# Dossier à l'attention de M. Philippe Baudry, PDG d'ARTEA

## Quelques questions sur **le dimensionnement du stationnement** du “projet ARTEA” au 1 rue de Provence à Échirolles

Mercredi 17 avril 2019

## 2) Plan de situation du projet et voisinage immédiat

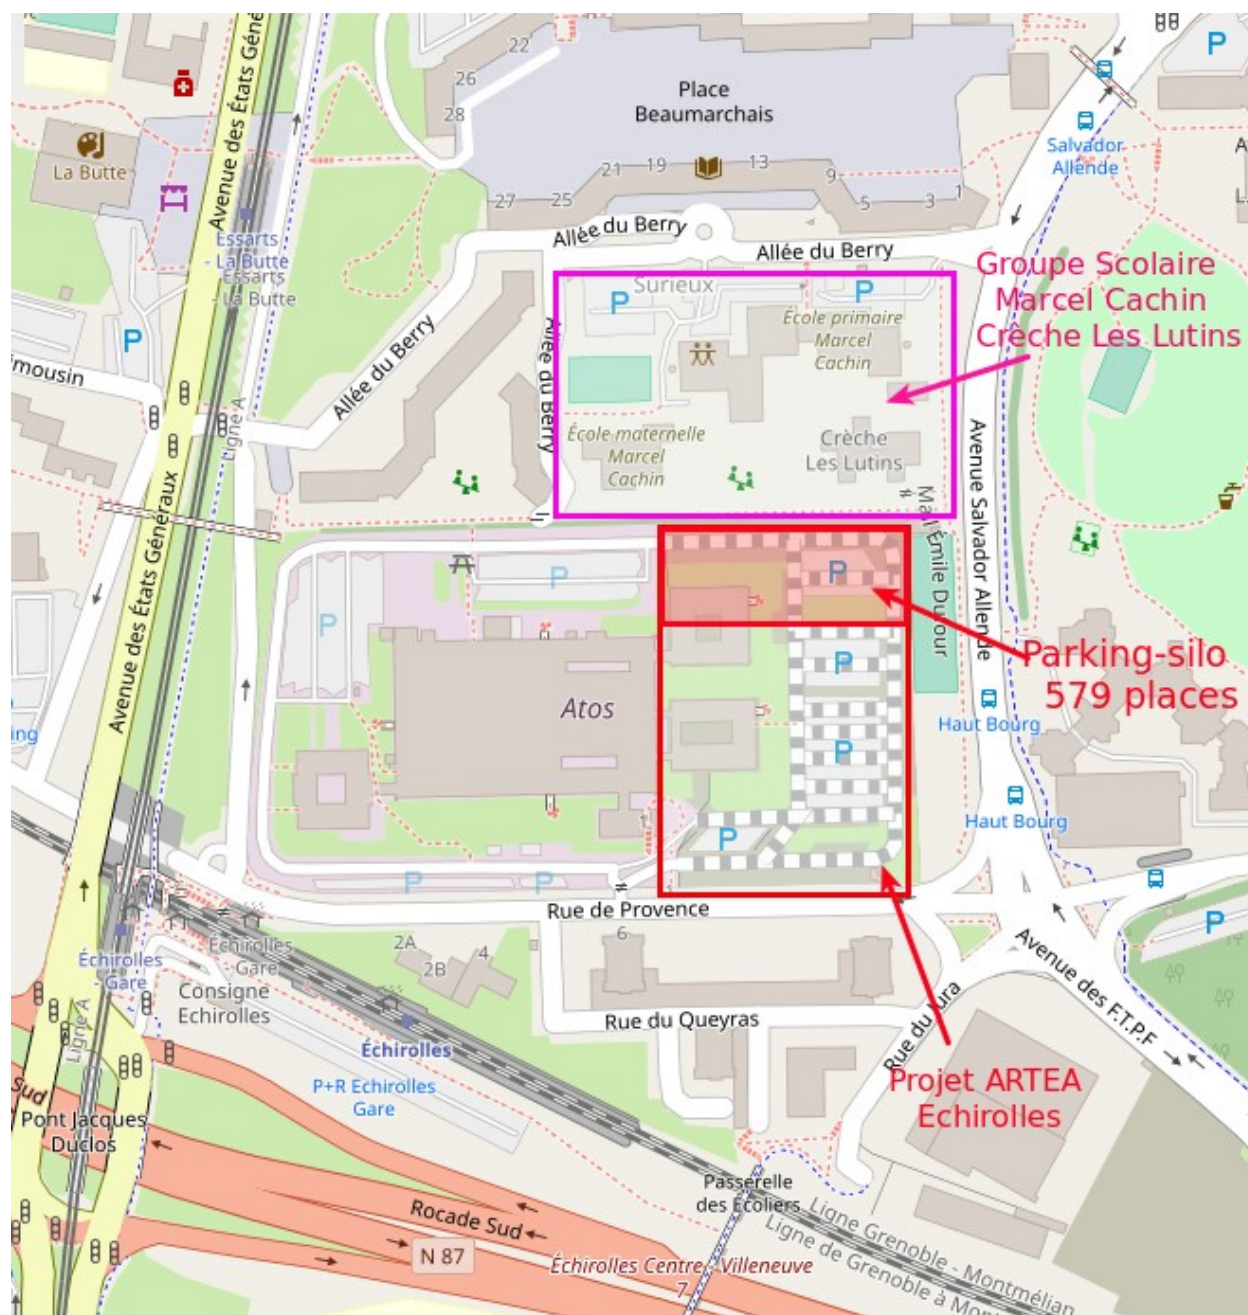
Nous remarquons la proximité du futur parking-silo avec le groupe scolaire **Marcel Cachin** (école maternelle et école primaire) et avec la crèche **Les Lutins** : des établissements accueillant des populations **de jeunes enfants, particulièrement vulnérables à la pollution**. La distance entre le parking-silo et la crèche est de **moins de 30 m**.

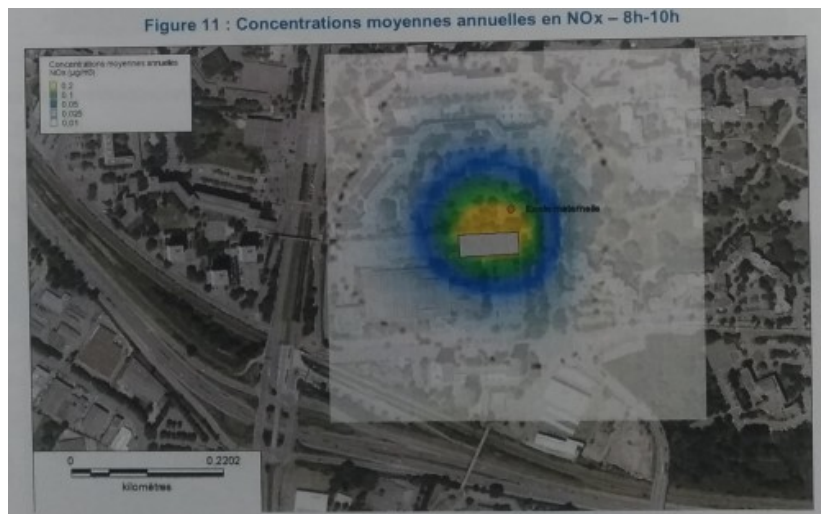
Une étude (consultable en mairie avec le dossier du Permis de Construire), a été réalisée par le Cabinet GINGER BURGEAP, mandaté par ARTEA, pour évaluer **l'impact sur le voisinage des émissions générées par le trafic du parking-silo**. Cette étude ne prend en compte que le trafic des 572 véhicules roulant à 10 km/h en entrée et sortie du parking-silo, soit sur une distance de quelques mètres seulement, et il n'est dès lors pas surprenant que sa conclusion soit la suivante : *"l'impact prévisionnel des émissions des véhicules circulant dans le parking-silo sur l'école maternelle est non significatif et très faible au regard du bruit de fond de la zone"*.

- Nous savons maintenant (scandale Dieselgate) que les valeurs officielles (publiées par les constructeurs automobiles) des émissions polluantes des différents modèles de véhicules sont sous-évaluées.
- Cette étude d'impact (voir les 4 illustrations, avec leurs légendes, ci-dessous, issues de l'étude d'impact elle-même) montre les nuages spécifiques de pollution générés par le parking-silo (NOx et PM10) et ces impacts spécifiques, aussi peu "*non-significatifs*" soient-ils, vont faire

Questions 2 : n'est-ce pas le rôle d'un acteur global de l'immobilier d'entreprise durable d'évaluer l'impact global de la pollution générée par 572 véhicules effectuant entre 30 et 60 km quotidiennement à une vitesse comprise entre 30 km/h et 90 km/h (actuellement ne sont évalués que les quelques mètres parcourus à 10 km/h, en entrant et sortant du parking-silo par ces mêmes 572 véhicules) ?

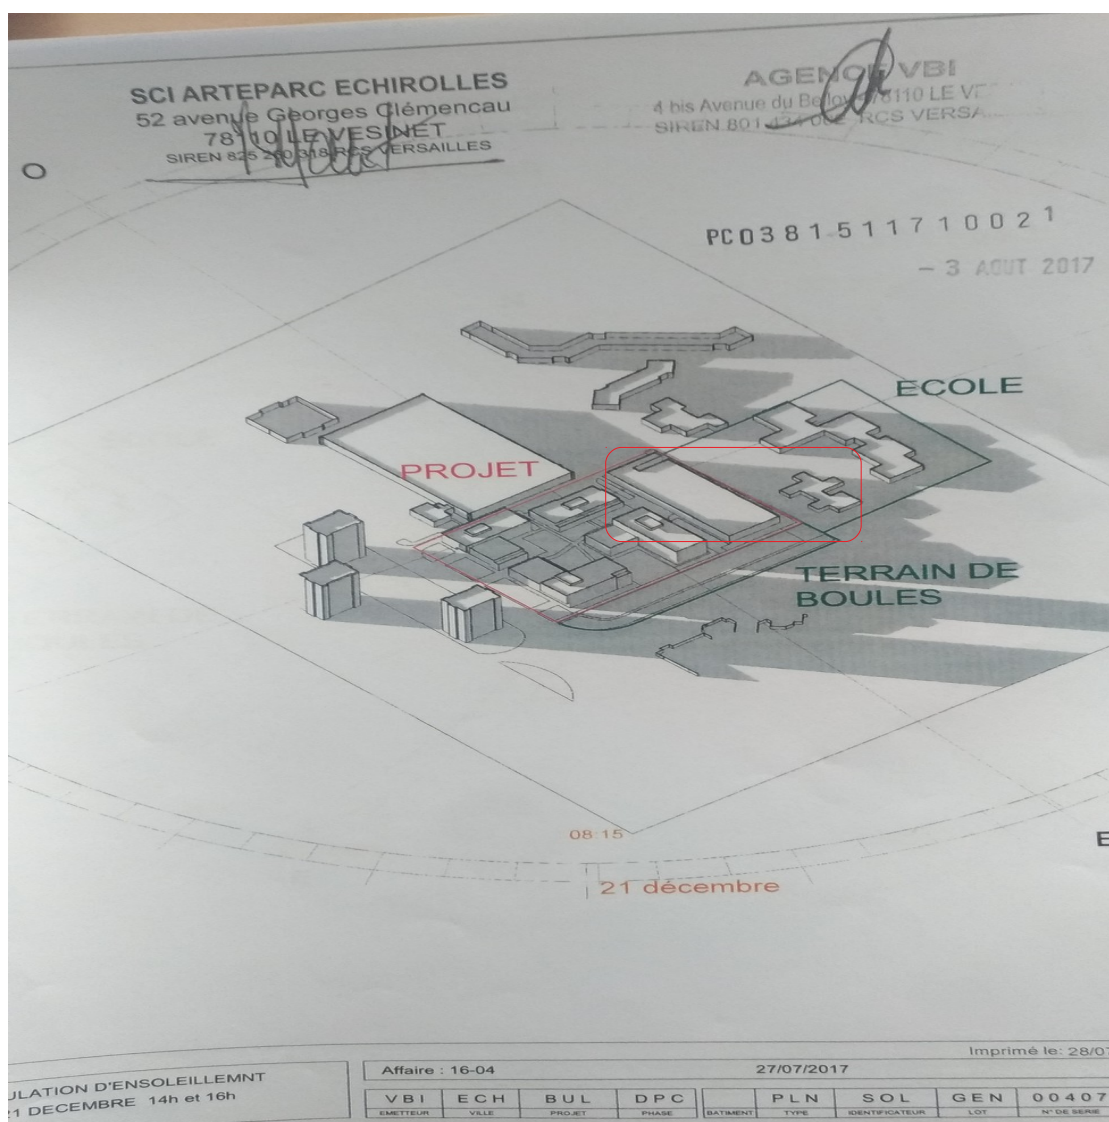
Voici ci-dessous une illustration (issue du dossier de Permis de Construire consultable en mairie), qui montre l'impact du parking-silo sur l'ensoleillement de la crèche "Les Lutins" et sur l'ensoleillement de la cour de récréation du groupe scolaire Marcel Cachin un 21 décembre entre 14h et 16h (voir l'encadré **en rouge**, montrant dans sa partie gauche le parking-silo et dans sa partie droite la crèche "Les Lutins") .

Comme vous pouvez le constater ci-dessus : cette évaluation montre de façon certaine que pendant la période hivernale, **la crèche Les Lutins se retrouve à l'ombre** : le soleil est masqué en fait pendant une grande partie de la journée.

Questions 3 : si l'étude montre que le soleil est masqué pendant les mois d'hiver pour la crèche, quelles conclusions en ont été tirées ? Le parking-silo n'est il pas tout simplement trop haut par rapport au voisinage immédiat ?

De plus, sur cette question de l'ensoleillement, les documents d'architecture sont contradictoires, certain parle d'un **recul du parking-silo de 6 m** par rapport à la limite Nord de la parcelle (celle en contact avec la parcelle où se situe le groupe scolaire), d'autre d'un **recul de 5 m**. Bien évidemment l'impact sur l'ensoleillement n'est pas le même dans les deux cas ! Avec quel recul (5 m ou 6 m) l'étude d'impact sur l'ensoleillement a-t-elle été calculée ?
